NYHET

Ny design på tippskydd Standard och Bambino

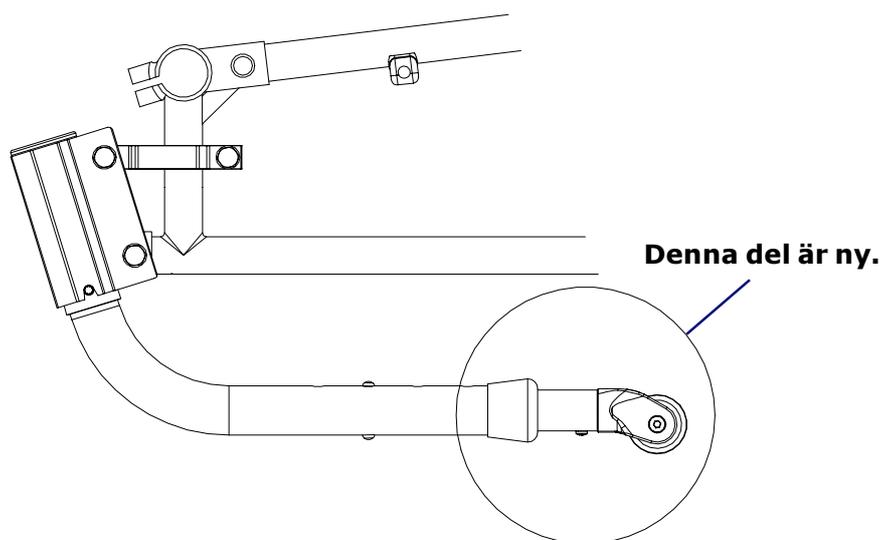
Vi har ändrat design på våra tippskydd Standard, som passar till S2, S2 kort och U2 (och även våra utgående standardstolar), och tippskydd Bambino, som passar till Bambino.

Ändringen består av att vi har ändrat utseende på den yttersta delen på tippskydden, hjulröret. I övrigt monteras tippskyddet på stolen precis som tidigare med samma fästen.

Detta tippskydd har några fördelar jämfört med det tidigare:

- Det är mindre och smidigare utan att förlora sin funktion.
- Det är 50 gram lättare än tidigare. Alltså är ett komplett par tippskydd 100 gram lättare än tidigare.
